AIP-ESPAÑA

SUP 138/25

BILBAO AD (LEBB).- Remodelación de la señalización de la plataforma.

FASE 1

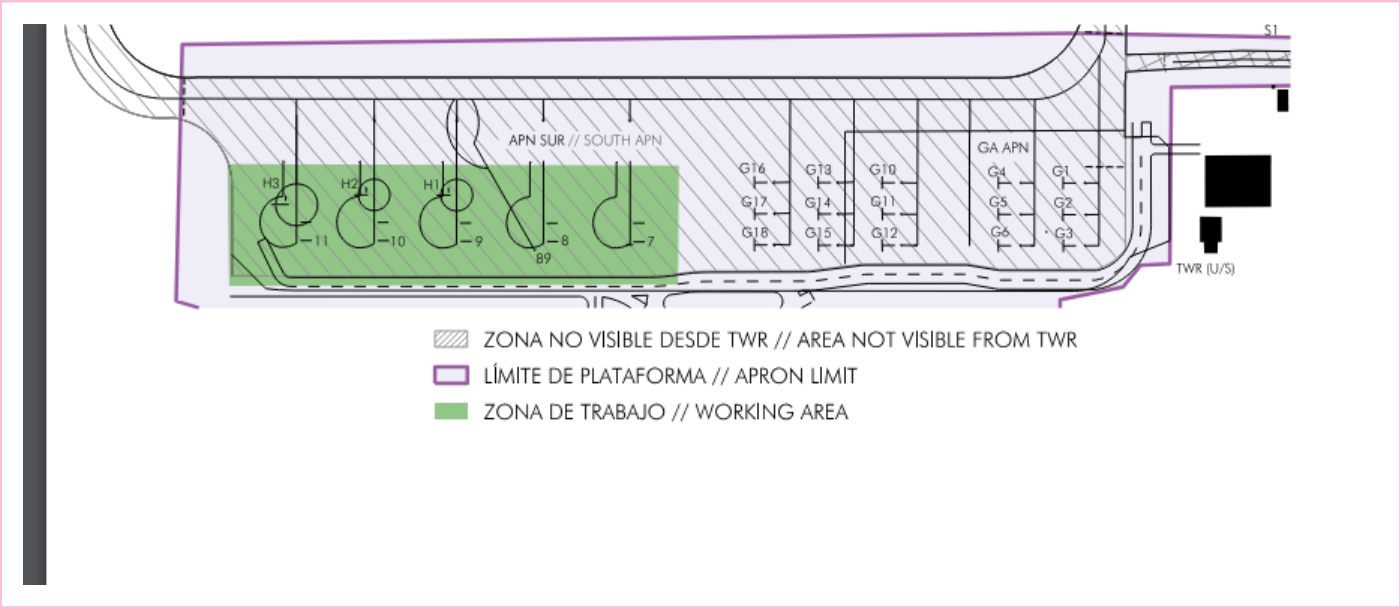
FASE 1. Remodelación de los puestos de estacionamiento de la plataforma Sur, zona Oeste.

Los trabajos consistirán en la eliminación de los PRKG 7, 8, 9, 10,11, 89, H1, H2 y H3 de la plataforma Sur con el borrado de la señalización horizontal. Se crean nuevos PRKG G11, G12, G12A, G13, G14, G14A, HG12, HG13 y HG14 pintando la señalización horizontal y ajustando los apuntamientos delos proyectores de las torres mega, y la modificación del vallado de separación de la plataforma Este.

– Cierre de los PRKG 7, 8, 9, 10 ,11, 89, H1, H2 y H3 de la plataforma sur.

Al finalizar esta fase se ponen en servicio los PRKG G11, G12, G12A,G13, G14, G14A, HG12, HG13 y HG14.

PRKG	RAMPA RAMP	COORD	SALIDA EXIT	MAX ACFT	APROAR NOSE TO	OBSERVACIONES REMARKS
G11	–	431803.47N 0025600.99W	A/R	B3XM	–	INCOMP. G12A PUSH-BACK si PRKG G10, G10A ocupado.
G12A	–	431803.30N 0025602.30W	R	B763	–	INCOMP. G11, G12, G13, HG12, HG13
G12	–	431803.74N 0025604.19W	A/R	B3XM	–	INCOMP. G12A, HG12 PUSH-BACK si PRKG G13, HG13 ocupado.
G13	–	431803.91N 0025606.18W	A/R	B3XM	–	INCOMP. G12A, G14A, HG13 PUSH-BACK si PRKG G12, HG12 ocupado.
G14A	–	431803.70N 0025607.04W	R	B763	–	INCOMP. G13, G14, HG13, HG14
G14	–	431804.18N 0025609.38W	A	B3XM	–	INCOMP. G14A, HG14
HG12	–	431804.36N 0025604.09W	A	S61	–	INCOMP. G12, G12A
HG13	–	431804.53N 0025606.08W	A	S61	–	INCOMP. G12A, G13, G14A
HG14	–	431804.80N 0025609.28W	A	S61	–	INCOMP. G14, G14A

FASE 2

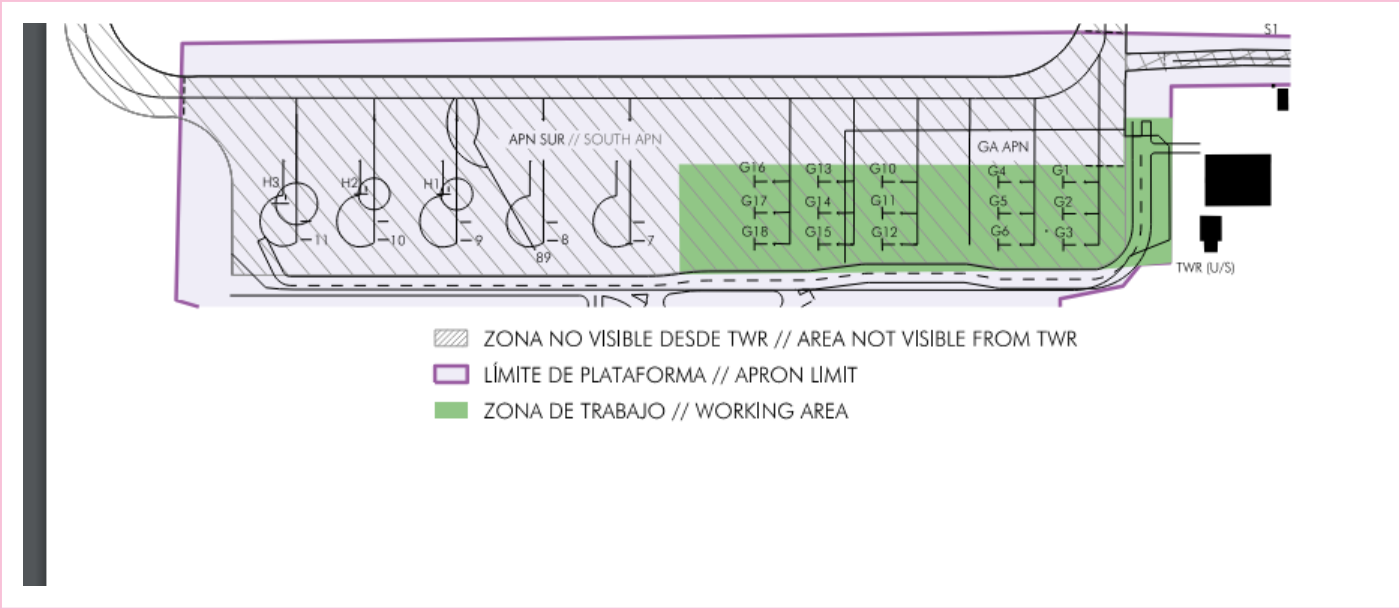
FASE 2. Remodelación de los puestos estacionamiento de la plataforma Sur, zona Este.

Los trabajos consistirán en la eliminación de los PRKG G1, G2, G3, G4, G5, G6, G10, G11, G12, G13,

G14, G15, G16, G17 y G18 de la plataforma Sur y del vial de servicio, con el borrado de la señalización horizontal y la pavimentación de los nuevos puestos de estacionamiento al Este de la plataforma.

Se crean los nuevos PRKG G1, G2, G3, G4, G5, G6, G7, G8, G9, G10 y G10A pintando la señalización horizontal, instalando nuevos proyectores y ajustando los apuntamientos de los proyectores de las torres mega.

Se crea una nueva TWY de acceso a los puestos de estacionamiento con canalizaciones de los circuitos eléctricos, instalación de luces de eje y de punto de espera intermedio, balizas retrorreflectantes de borde, señalización horizontal y letrero.

Se cambia la designación de la TWY inner de la plataforma Sur a DA y la TWY S-1 a DC. La nueva TWY se designa como DB.

– Cierre de los PRKG G1, G2, G3, G4, G5, G6, G10, G11, G12, G13, G14, G15, G16, G17 y G18 de la plataforma Sur.

Al finalizar esta fase se ponen en servicio las TWY DA, DB y DC. Al finalizar esta fase se ponen en servicio los PRKG G1, G2, G3, G4, G5, G6, G7, G8, G9, G10 y G10A.

PRKG	RAMPA RAMP	COORD	SALIDA EXIT	MAX ACFT	APROAR NOSE TO	OBSERVACIONES REMARKS
G1	–	431803.83N 0025548.26W	A	C172	–	(1)
G2	–	431803.31N 0025548.34W	A	C172	–	(1)
G3	–	431802.65N 0025548.44W	A	C172	–	(1)
G4	–	431803.09N 0025550.87W	A	G450	–	–
G5	–	431803.20N 0025552.19W	A	G450	–	–
G6	–	431803.32N 0025553.52W	A	G450	–	–
G7	–	431803.43N 0025554.84W	A	G450	–	–
G8	–	431803.54N 0025556.16W	A	G450	–	–
G9	–	431803.65N 0025557.48W	A	G450	–	INCOMP. G10A
G10A	–	431803.21N 0025557.89W	A/R	B3XM	–	INCOMP. G9, G10
G10	–	431803.77N 0025558.81W	A	G450	–	INCOMP. G10A

(1)	Envergadura MAX 13.5 m.
